2004. 2. .
제95회 임시회

- 2004년도 행정사무조사 -
지 적 사 항 처 리 결 과

기 획 행 정 국

2004년도 행정사무조사처리결과 목록

사 진 대 지

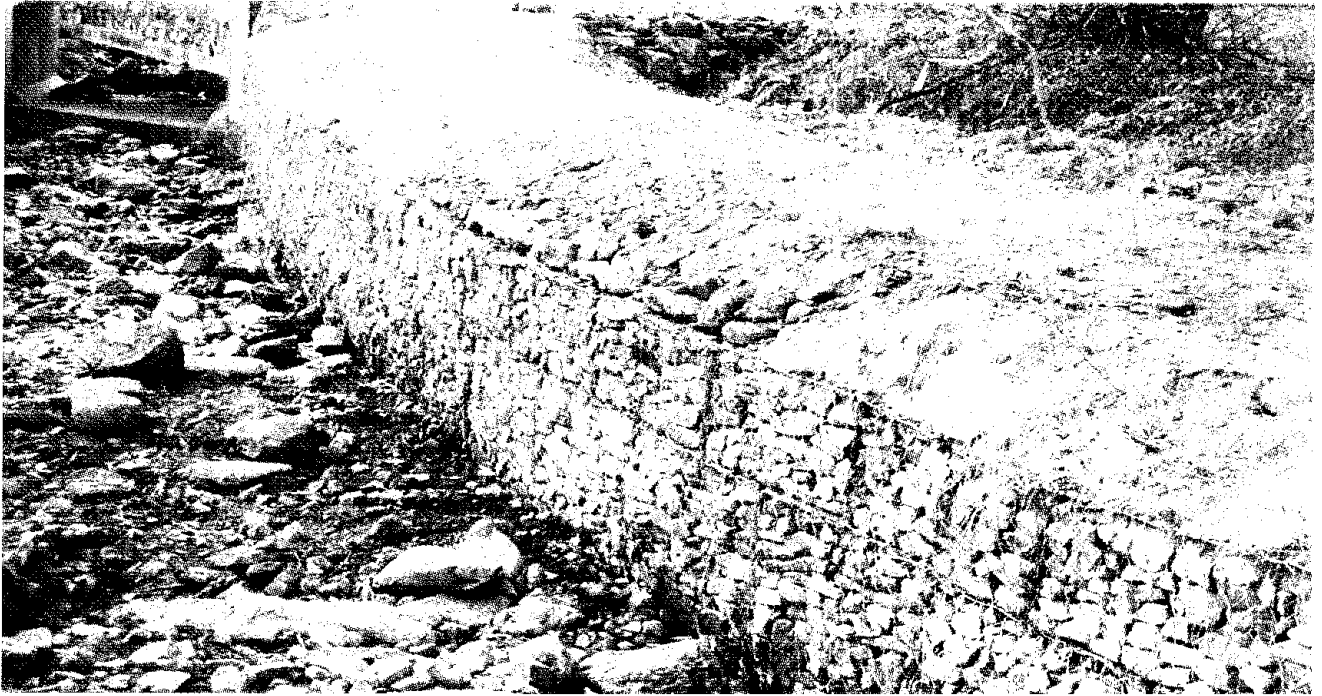
- 남바골 수해복구공사 보완
 - 남바골 수해복구 공사 중 돌망태(게비온) 시설부분의 하단 일부가 돌출되어 있으며,
 - 소교량과 농로 연결부의 마무리 공사 소홀로 우기시 유실될 수 있으니 보완하기 바람

- 일부 돌망태 옹벽 하단 돌출부분 보완조치 완료
- 횡단 Box와 농로 연결부 보완조치 완료

사진설명 : 돌망태 옹벽 하단 돌출부 보완조치 (별당)

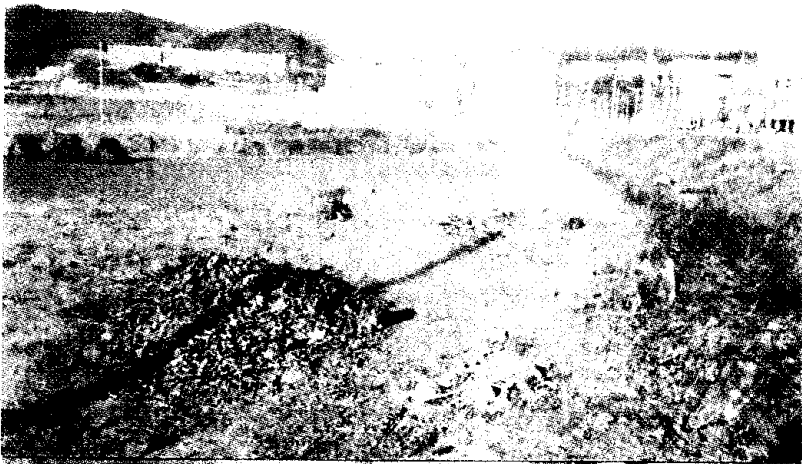
- 독정마을 하수도 시설공사
 - 행정사무 조사시 제출 된 자료와 현장 조사시 자료의 불부합인바 정확한 자료 제출 요

- 제출자료 와 현장조사시 의 불부합 사유
 - 현장조사 당시 편입용지에 대한 토지사용승락서 징구 중이어서 본격 공사착공이 안된 상태였음
- 사업 추진결과 : 사업 완료
 - 사업명 : 독정마을 하수도 시설공사
 - 위 치 : 이류면 만정리 독정1구 지내
 - 사업량 : 파형강관부설(D600) L=115m, 개거(0.8×0.8) L=110m
 - 사업비 : 49,980천원
 - 사업기간 : 2003. 12. 27 ~ 2004. 12. 17

사 진 대 장

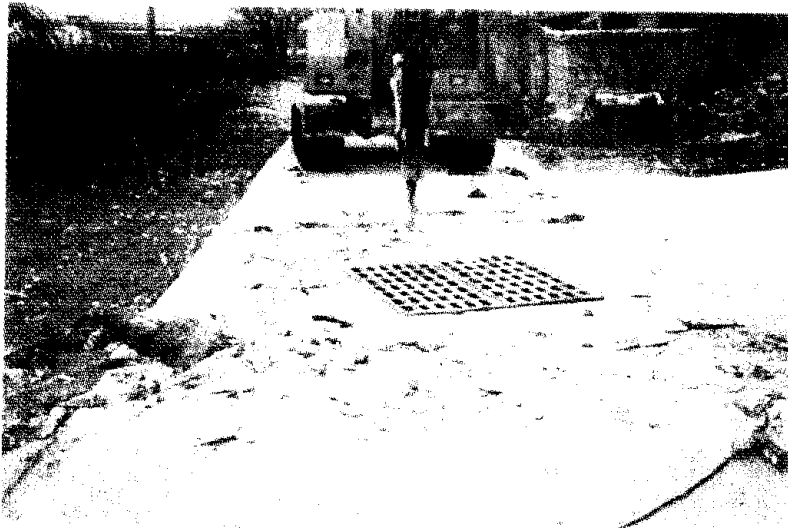
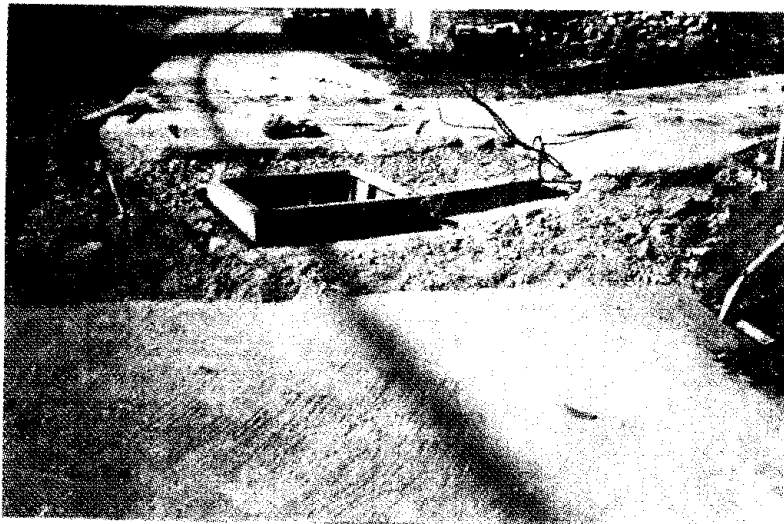
구분	시정	회기	제92회	처리부서	노 은 면	처리결과	완료
<div> <div>□ 시정 및 건의사항</div> <div> <div>○ 문성1리 재해 위험지구 정비공사</div> <div> <div>- 문성 1리 김정복씨 댁 대문 옆 우수 맨홀이 높아 우천시 우수 유입이 원활치 못하므로 맨홀 뚜껑 높이를 재조정 시공하기 바람</div> </div> </div> </div>							
<div> <div>□ 처리결과 또는 조치계획</div> <div> <div>○ 우수 맨홀 높이 조정 및 정비 완료</div> <div> <div>- 사업방법 : 재 시공 (대성토건 배홍락)</div> <div>- 사업기간 : 2004. 11. 1 ~ 11. 5</div> </div> </div> </div>

건 명	약막 수해지역 옹벽설치공사
일 시	2004. 12.

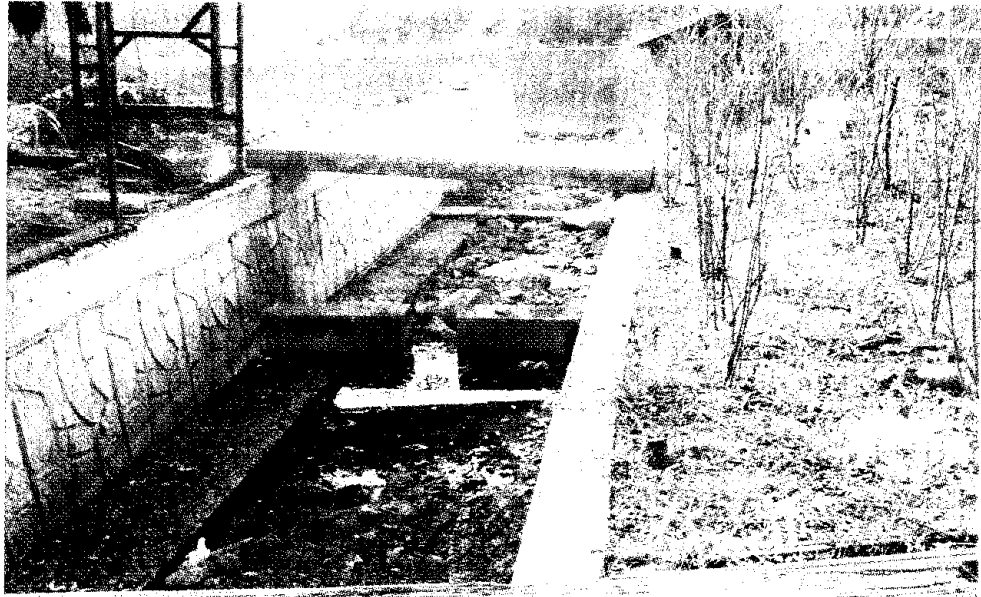
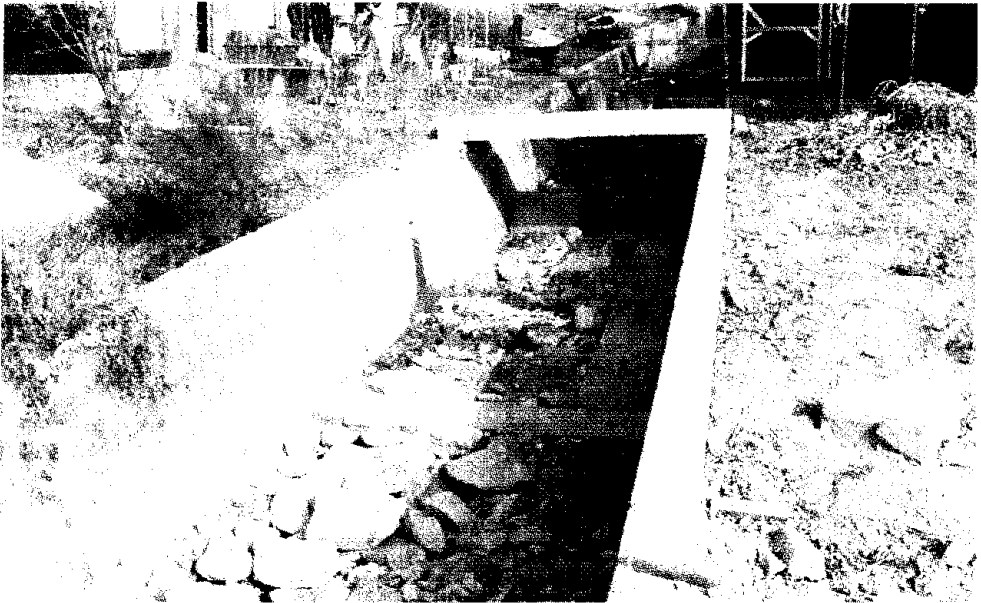
구분	시정	회기	제92회	처리부서	교현안림동	처리결과	완료
<div> <div>□ 시정 및 건의사항</div> <div> <ul style="list-style-type: none"> ○ 약막 수해지역 옹벽 설치공사 <ul style="list-style-type: none"> - 구거 부지내 설치한 낙차보 하수의 쇄골로 인하여 재해시 위험이 예상되므로 보수조치하기 바람 - 상기보 하류부분 하천 경사가 심하여 토사 쇄굴이 우려되므로 낙차보 1개소를 추가하여 설치하도록 조치하기 바람 </div> </div>							
<div> <div>□ 처리결과 또는 조치계획</div> <div> <ul style="list-style-type: none"> ○ 2003년 여름철 우기시 국지적 재해성 집중 호우로 인하여 옹벽 낙차보의 하부가 유실되었으나 구조물의 안전성에는 영향이 없는 것으로 판단되어 ○ 옹벽 낙차보 하단부의 유실구간을 큰 돌로 다진 후 시멘트로 표면을 매질하여 재발가능성 차단을 완료 하였고, 추후 예기치 못한 재해를 대비하여 옹벽 하류 부분에 낙차보 1개소를 추가로 설치 완료 </div> </div>

사진설명	옹벽 낙차보 보수 및 추가 설치 전경

【시공도안】

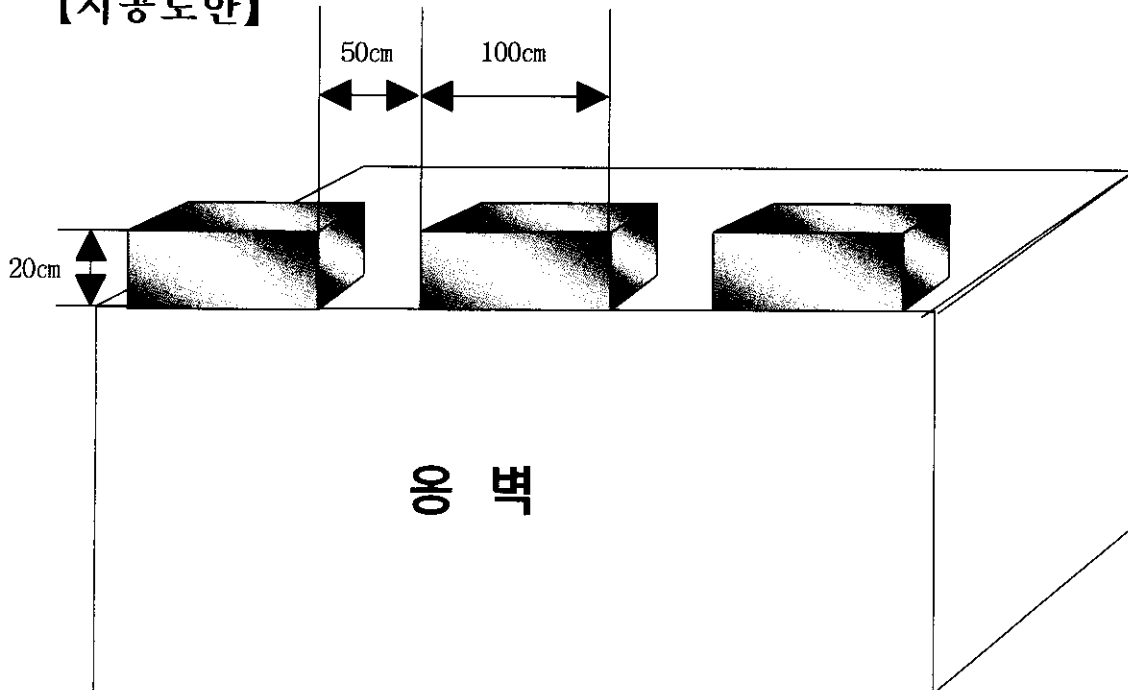
- 용산동 17통 옹벽 가장자리의 추락방지 턱 설치 요망

- 추락방지 시설 설치완료('04. 11월말)

- 사업량 : L=50m H=20cm
- 사업비 : 1백만원(소규모 주민숙원사업에 포함 설계)
- 시공방법 : 농기계, 차량 등 추락방지를 위해 옹벽 가장자리 위에 안전방지턱을 앙카로 고정후 설치(도면)

2004 행정사무감사 시정조치 사진

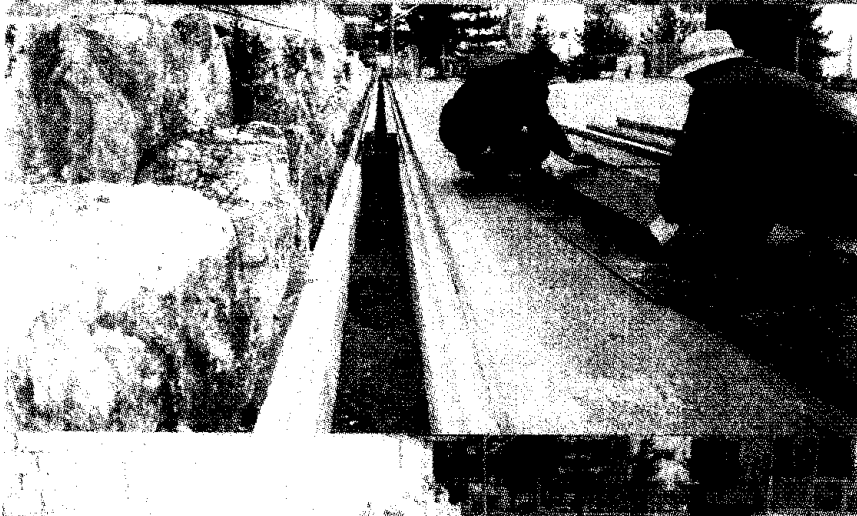
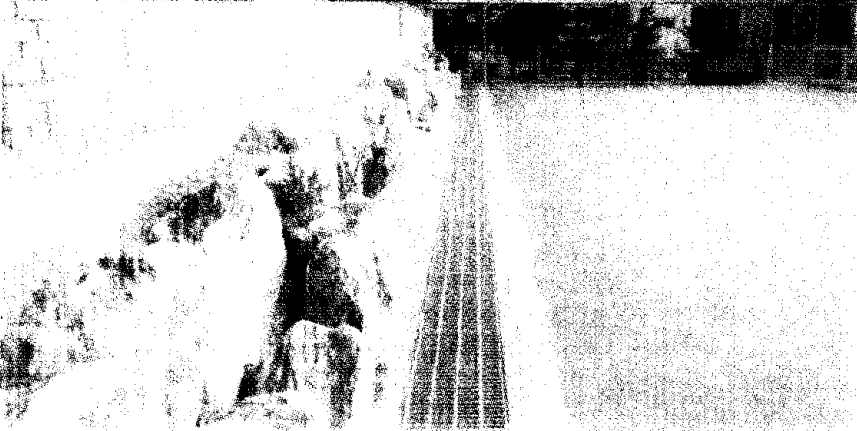
구분	시정	회기	제92회	처리부서	문 화 동	처리결과	완료
<div> <div>□ 시정 및 건의사항</div> <div> <div>○ 문화게이트볼장 및 용벽 설치공사</div> <div> <div>- 경기장과 배수로의 높낮이 차이로 인한 안전사고가 우려 되므로 우수로를 상향 조정하여 바닥과 높이를 같이 할 것</div> </div> </div> </div>							
<div> <div>□ 처리결과 또는 조치계획</div> <div> <div>○ 우수로의 상부를 인상하여 게이트볼장과 우수로의 높이를 같게 시정 완료</div> </div> </div>
